Projet : R.077223.220

Réfection des murs du canal-de-Lachine, Bief 4 – Secteurs 14 à 17 Lieu historique national du Canal-de-Lachine

Objet : ADDENDA # 1

15 Août 2018

AD-01

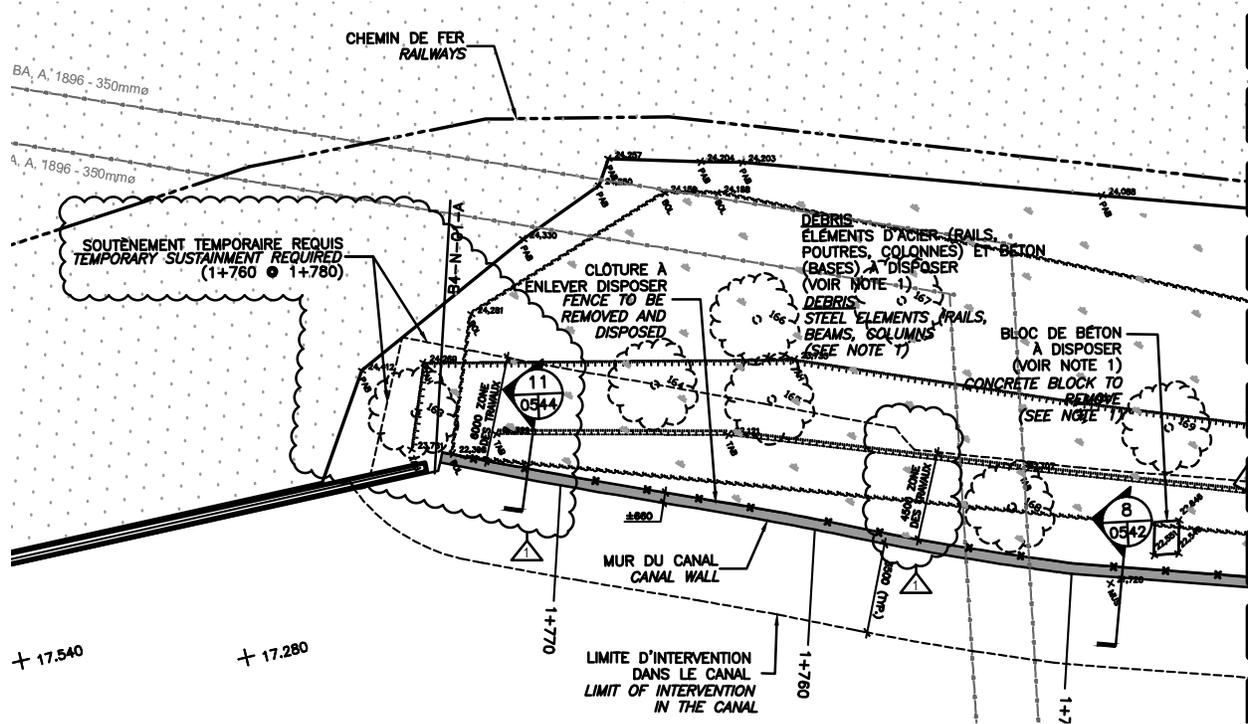
- .1 La limite de servitude a été ajoutée dans la légende, voir AD-01 en pièce jointe.

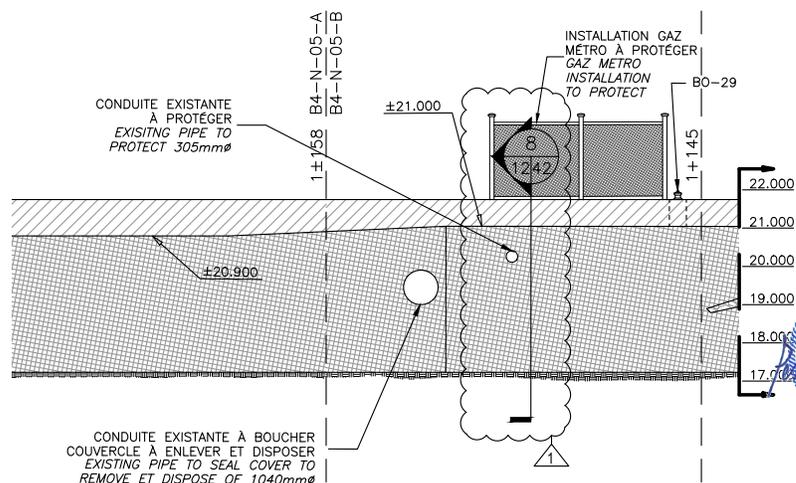
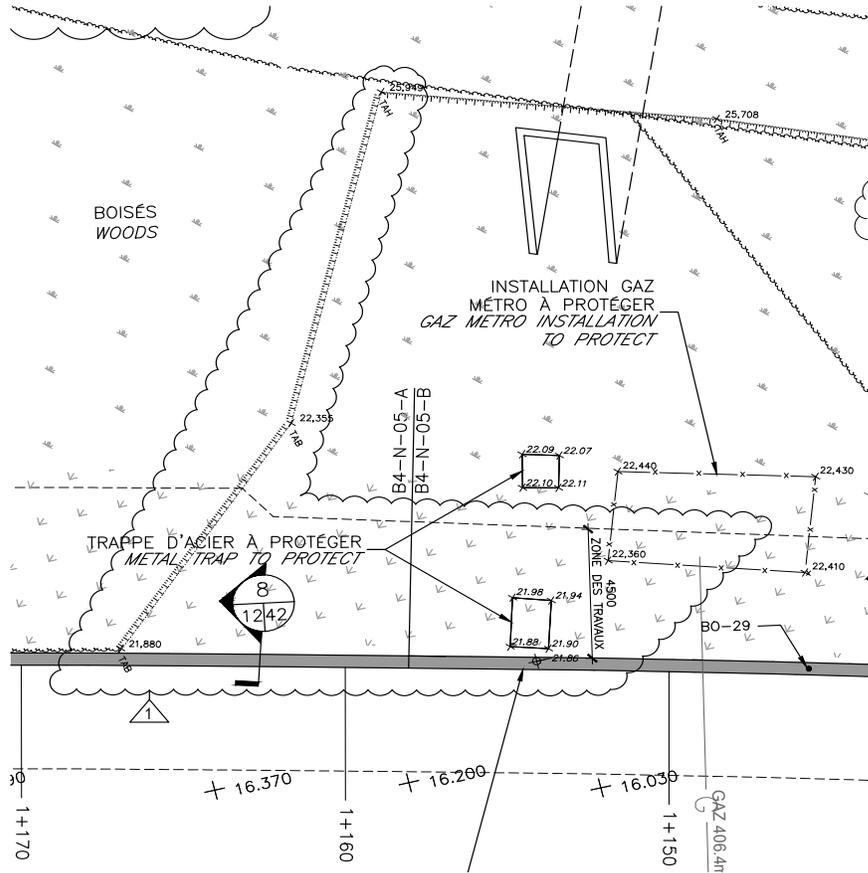
- .1 Des informations additionnelles concernant le soutènement temporaire ont été ajoutées, voir AD-02 en pièce jointe.
- .2 Une note générale supplémentaire a été ajoutée :
« Zone d'intervention : Cette zone inclut le déboisement/défrichage pour positionner le soutènement temporaire, permettre la création d'un chemin de circulation pour l'accès au mur du canal ainsi qu'une zone prévue pour l'excavation, et le remblayage. »

AD-04

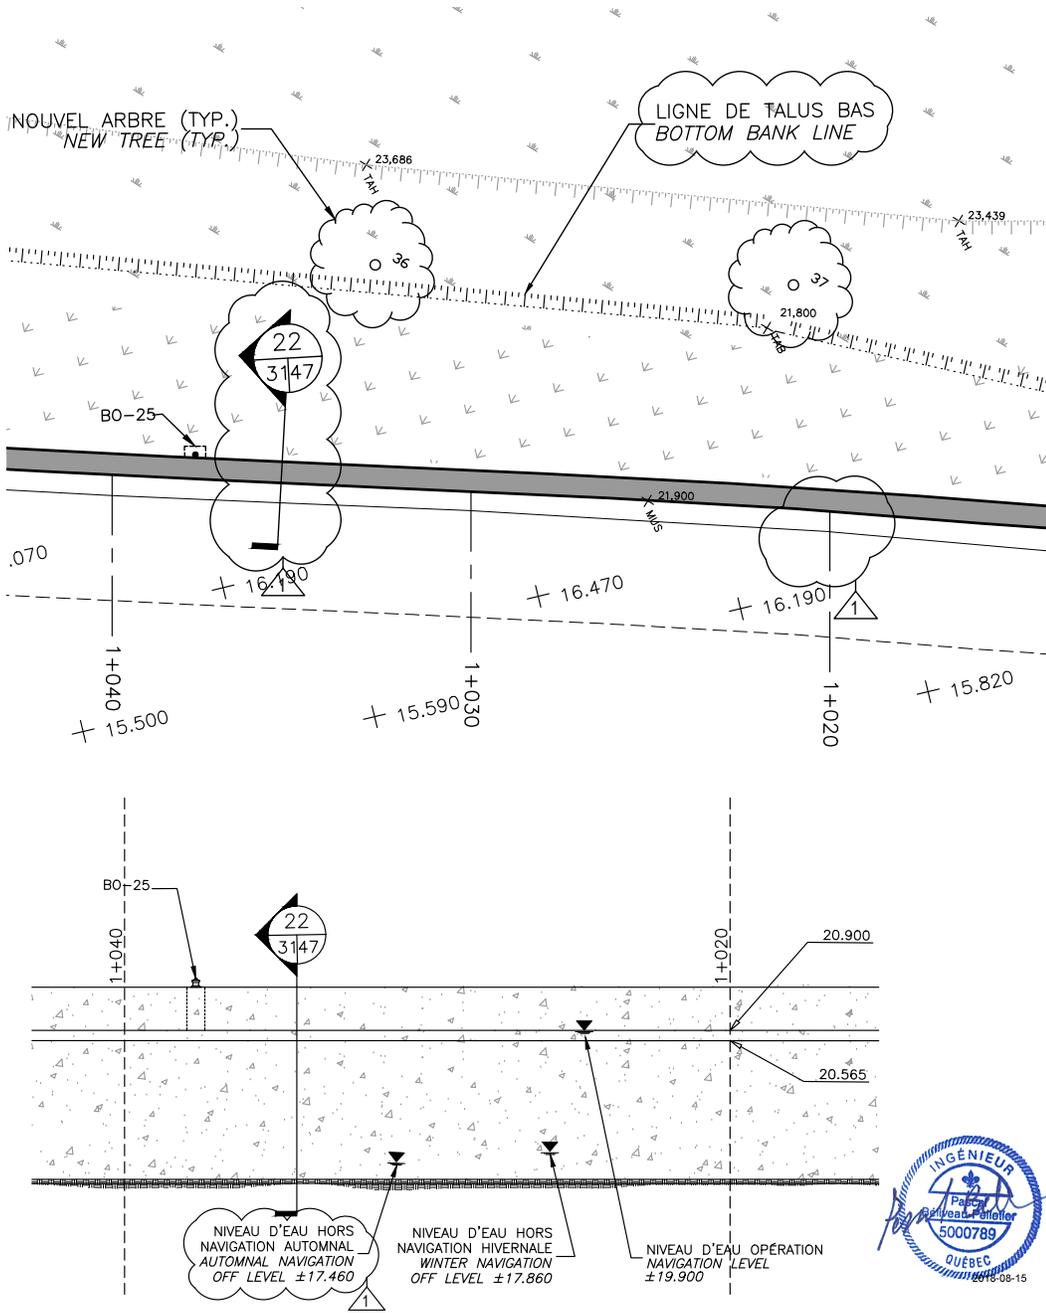
- 2.13 Modification au feuillet S23 à S40 – Plan de reconstruction
- .1 Le symbole pour nouveau couronnement a été ajouté à la légende, voir AD-04 en pièce jointe.

- .2 Le niveau d'eau hors navigation hivernal ± 17.460 mm a été ajouté.
- .3 Le niveau d'eau hors navigation automnal ± 17.860 mm a été ajouté.
- 2.14 Modification au feuillet S24 à S40 – Plan de reconstruction

AD-05

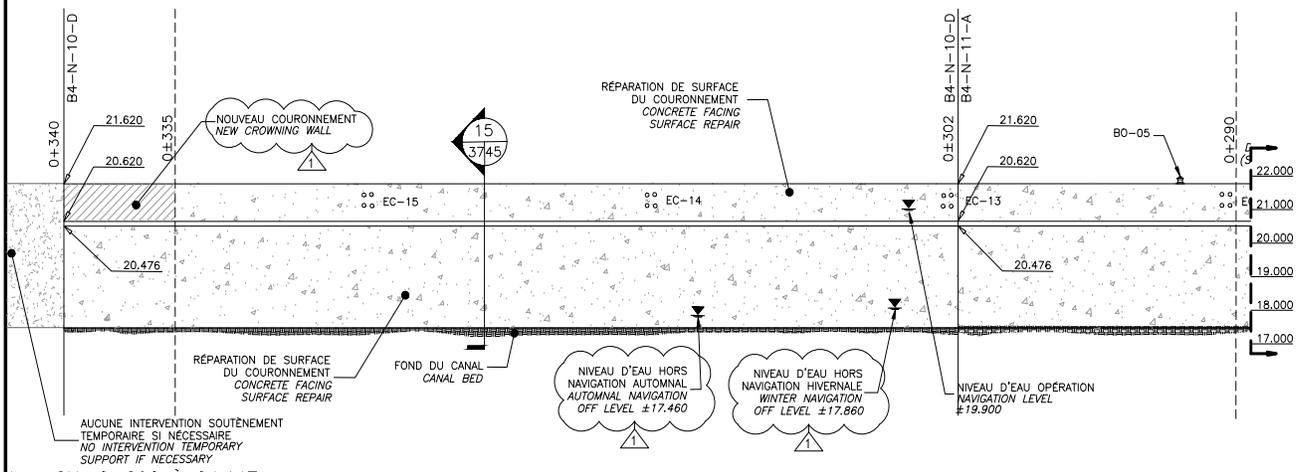
- 2.17 Modification au feuillet S31 – Plan de reconstruction
- .1 Au chainage 1+020, la différence d'épaisseur entre les tablettes a été éliminée, voir AD-05 en pièce jointe.

- .2 La coupe située au chainage 1+035 a été changée pour le numéro 22/S47, voir AD-05 en pièce jointe.
- 2.18 Modification au feuillet S32 – Plan de reconstruction

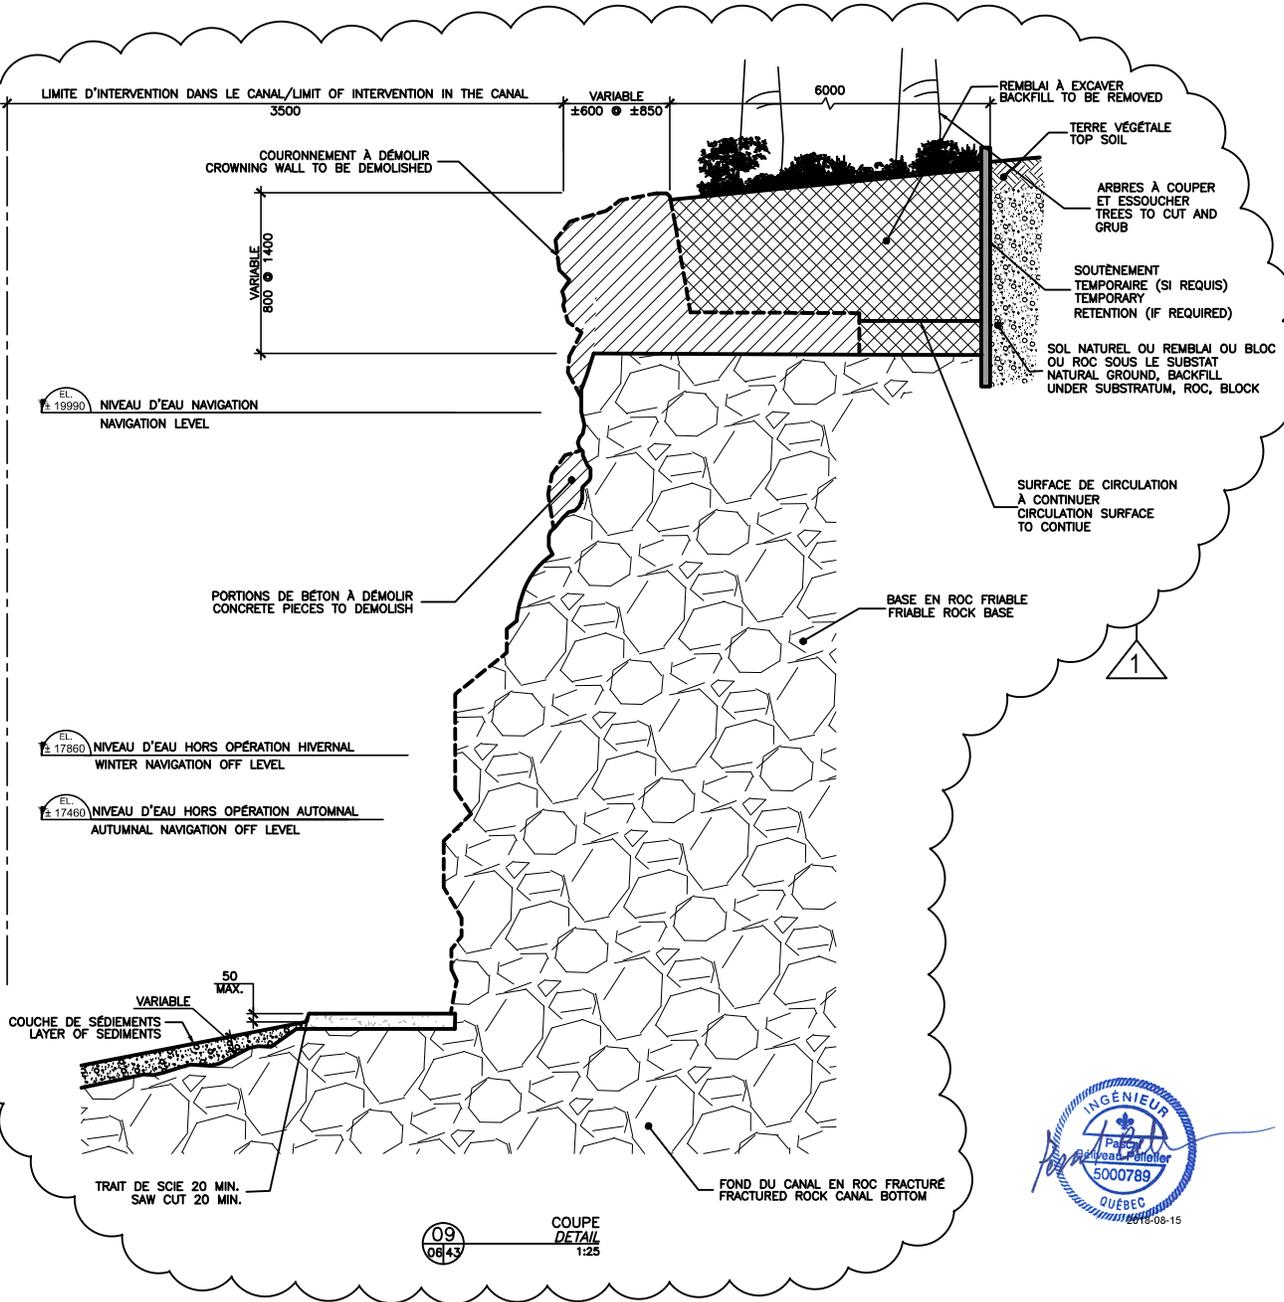
- .1 Modification de la coupe 9, voir AD-07 en pièce jointe.
- 2.23 Modification au feuillet S44 – Coupes de démolition
- .1 Une dalle existante de 300mm épaisseur par 900 mm largeur venant se déposer sur la base en maçonnerie située derrière le couronnement a été ajoutée sur la coupe 11.

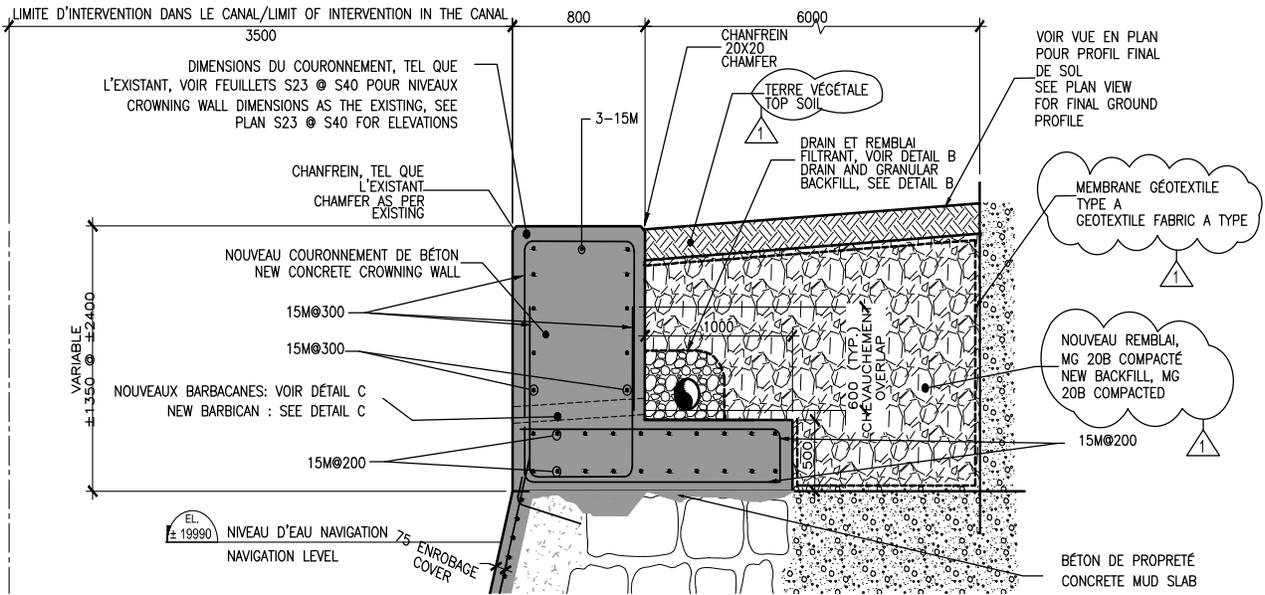
- 2.24 Modification au feuillet S45 – Coupes de reconstruction
- .1 Modification de la coupe 12, voir AD-09 en pièce jointe.
 - .2 Dans les coupes 13, 14, 15, la référence au détail de l'armature du couronnement a été changé pour U/S51.
- 2.25 Modification au feuillet S46 – Coupes de reconstruction
- .1 Le feuillet joint remplace le feuillet émis pour appel d'offre.
- 2.26 Modification au feuillet S47 – Coupes de reconstruction
- .1 Le feuillet joint remplace le feuillet émis pour appel d'offre.
- 2.27 Modification au feuillet S48 – Détails typiques
- .1 Dans le détail B, changer le MG20 pour du MG20B.
- 2.28 Modification au feuillet S49 – Détails typiques
- .1 Modification du détail H, voir AD-10 en pièce jointe.
- 2.29 Modification au feuillet S51 – Détails typiques
- .1 Modification du détail W, voir AD-11 en pièce jointe.
